Aanpassingen op het Schetsontwerp van Sweco (d.d. 24 september 2019)

Gemeente Westland

Door: Remco de Bruijn

Afbeelding 1: Dwarsprofiel van de Gal

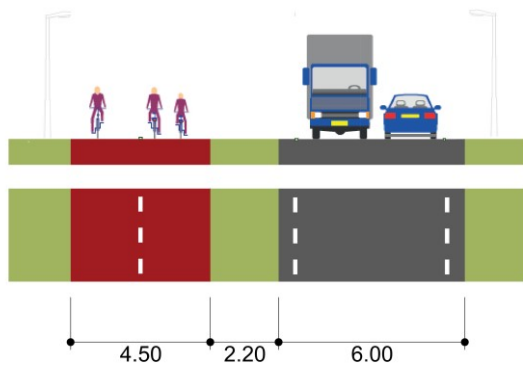
Het huidige fietspad is 2,70 breed met tegelverharding. De middenberm is nu ca. 4 meter (zie afbeelding

1). Gekozen is voor dit tracé dan voor het oorspronkelijke tracé via Trambaanpad-Vlietweg omdat:

- Het fietspad voldoet aan de richtlijn "logische route" – geen haakse bochten of omfietsen.
- Het fietspad eindigt nabij woonlocaties, het centrum van Naaldwijk, een aantal werk/schoollocaties en is daarmee een logisch eind- of beginpunt van de MFR.
- Bovendien sluit het fietspad aan op het recent aangelegde fietspad Kruisbroekweg dat 4 meter breed is en voorzien is van asfalt (zie afbeelding 3).
- Aanleg MFR is niet afhankelijk van toekomstige ontwikkelingen of plannen en er worden geen grote uitdagingen bij de transformatie van het huidige fietspad naar MF voorzien. Onderstaande foto is bij start van de Galgeweg komende vanaf de Oranjesluisweg.
- Voor een uitgebreide toelichting, zie notitie "20200415 Voorkeurstrace MFR in Naaldwijk".

Oorspronkelijk plan	Nieuw plan
Geen	<ul style="list-style-type: none">• Het MF fietspad Galgeweg krijgt een verharding met Easypath• Het fietspad wordt 4,5 meter breed.• De middenberm wordt 2,20 meter breed (zie bijgaande dwarsprofielen).• Ter plaatse van de voormalige bushaltes worden nu geparkeerd. Bij de verdere uitwerking dient rekening te worden gehouden met voldoende ruimte tussen het fietspad en de geparkeerde auto's dit i.v.m. openslaande autodeuren.
